芳賀地区広域行政事務組合新斎場建築設計公募型プロポーザル
企画提案書等に関する質問回答書

令和 8 年 8 月 1 4 日公表

別紙【プロポーザル会場レイアウト図】

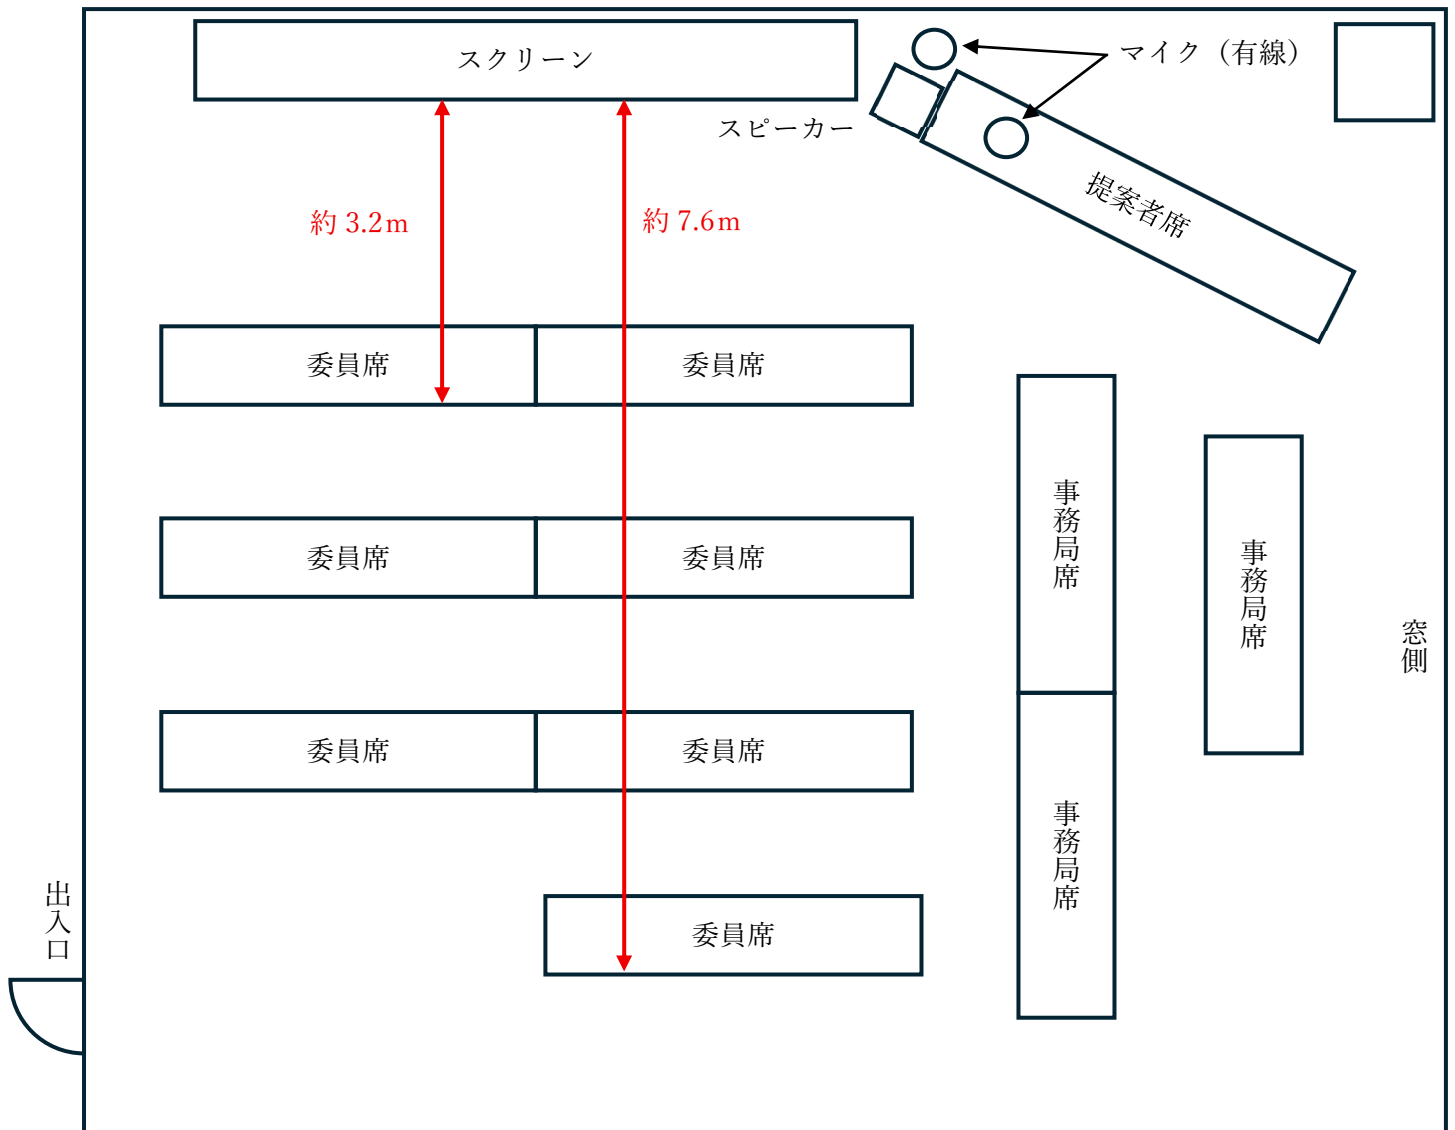
12	実施要領・5頁・ (2)ア	二次審査（ヒアリング）の会場レイアウト、審査員との距離、マイクの有無（本数、有線・無線）についてご教示ください。	別紙をご参照ください。
13	実施要領・5頁・ (2)ア	二次審査（ヒアリング）について、プレゼン用PCは持参したものを使用できますか。HDMIコード等、使用できる備品があればご教示ください。	別紙をご参照ください。
14	現況平面図	建設予定地の西側に隣接する土地は、市有地でしょうか。	民有地となります。
15	特記仕様書 P3 (3) 周辺の条件 ア 周辺道路	市道104号線（北側）に新設予定の歩道は、整備面積約10,000㎡に含まれるものと考えてよろしいでしょうか。ご教示ください。	歩道部分は、整備面積約10,000㎡に含まれません。
16	特記仕様書 P1 業務委託の範囲 P7 成果物及び提出部数	P1「2 業務委託の範囲（1）基本設計」に地質調査業務が含まれていますが、P.7「4 成果物及び提出部数等（1）基本設計」の成果物には地質調査結果報告書の記載がなく、実施設計の成果物として記載されています。地質調査業務は基本設計期間中に実施するものと考えてよろしいでしょうか。また、地質調査結果報告書の提出時期についてご教示ください。	地質調査業務は、基本設計期間中に実施するものとし、調査後速やかに地質調査結果報告書を提出してください。
17	特記仕様書 P1 業務委託の範囲	本業務には土壌汚染調査は含まれるでしょうか。含まれる場合、調査範囲は地歴調査までと考えてよろしいでしょうか。また、土壌採取・分析等の追加調査が必要となる場合の費用負担についてご教示ください。	土壌汚染調査は含みません。
18	様式一覧 様式3-2～様式3-6	様式3-2～様式3-6について、用紙サイズ、様式番号、表題及び大外枠を維持した上で、大外枠内の罫線、項目配置、文字・図表等のレイアウトは任意に設定できるものと考えてよろしいでしょうか。ご教示ください。	そのように設定していただいて差支えありません。
19	実施要項P6 7 (4) 火葬炉業者	火葬炉設備工事プロポーザルについて、契約候補者が提案した火葬炉設備の仕様、配置・寸法、設備構成その他の提案内容は提示される予定でしょうか。ご教示ください。	提示予定はありません。

【貸与可能な備品】

- ・プロジェクター（天井吊り）及びスクリーン

機種名：エプソン EMP-8300

入力端子：ミニ D-Sub15 ピン もしくは HDMI（接続用コードあり）

投影面：W 2.4m × H 1.8m（比率 4：3）

- ・マイク（有線）1 本
- ・マイクスタンド（ストレート型、卓上型）

- ・プレゼンテーションで使用するパソコンは、提案者をご用意ください。
